Bebauungsplan Einkaufszentrum Stadtpromenade

Offenlagebeschluss

Zusammenfassung Änderungen I

Änderungen des Bebauungsplanentwurfs EKZ Stadtpromenade Stand 28.4.2016 gegenüber des Entwurfs vom 04.03.2016

Bebauungsplanentwurf

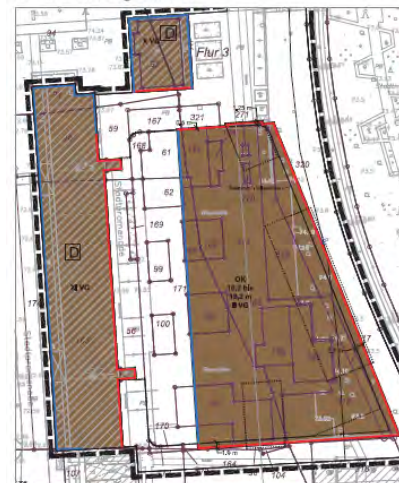
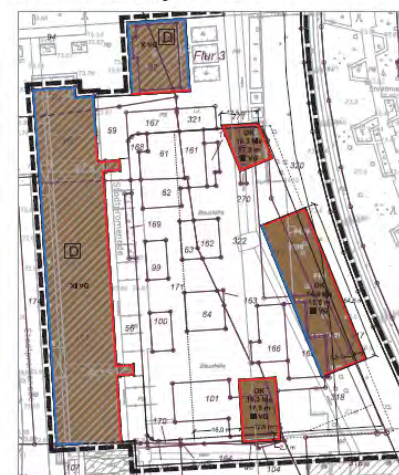
- Die Tiefe des „Stadtfenster Nord“ wurde in Nord-Süd-Richtung um 2 m verkürzt. Ansonsten bleiben die Außengrenzen unverändert.
- Das „Stadtfenster Ost“ erhält als westliche Begrenzung eine Baugrenze, die Sonderregelung für eine Überdachung (Fläche STUV) entfällt dadurch und wird auch aus der textlichen Festsetzung 1.4 gestrichen.

- Die textliche Festsetzung 1.7 zur Dachbegründung wird dahingehend geändert, dass die zu begrünende Fläche im MK1 auf 1.500 m² erhöht wird. Für die nunmehr vorgesehene verglaste Überdachung der GWC im MK2 wird die Dachbegründung gestrichen.

- Die zulässigen Höhen baulicher Anlagen in m über Bezugspunkt sind folgendermaßen geändert:
Im Eingeschossigen Bereich sowie im Dachbereich GWC: bisher: 4,5-7,1, jetzt 4,5-6,6
im Zweigeschossigen Bereich: bisher 12,0 – 14,0, jetzt 10,2 – 12,2
im Stadtfenster Nord: bisher 18,0 – 19,0, jetzt 16,3 – 17,8
im Stadtfenster Ost: bisher 16,0 – 17,0, jetzt 14,3 – 15,8
im Stadtfenster Süd-Technik: bisher 16,0 – 19,6, jetzt 16,3 – 17,8
Der rechnerische Bezugspunkt wird einheitlich bei 74,2 belassen. Das muss man bei den Höhenangaben der GWC-Überdachung berücksichtigen (EG Boden/Maßangaben -25cm)

- Die zulässigen Vollgeschosse im Stadtfenster Nord werden von IV auf III reduziert.
- In der textlichen Festsetzung 1.10 wird der Immissionsort IO6 (Nachweisort) entsprechend der neuen Höhen auf 12 m festgelegt (bisher 14 m)
- Die lichte Höhe für die auskragenden Dächer in der Festsetzung 1.4 sowie in der Planzeichnung (südöstlicher Eingangsbereich MK1) werden durch die geringeren Höhen auf mindestens 4,20 angepasst (bislang 5 m)
- Der Hinweis 4.5 wird aufgrund der geänderten Dachbegrünung geringfügig angepasst (bisher 2.841 m² Begrünung außerhalb, jetzt 2.817 m²)
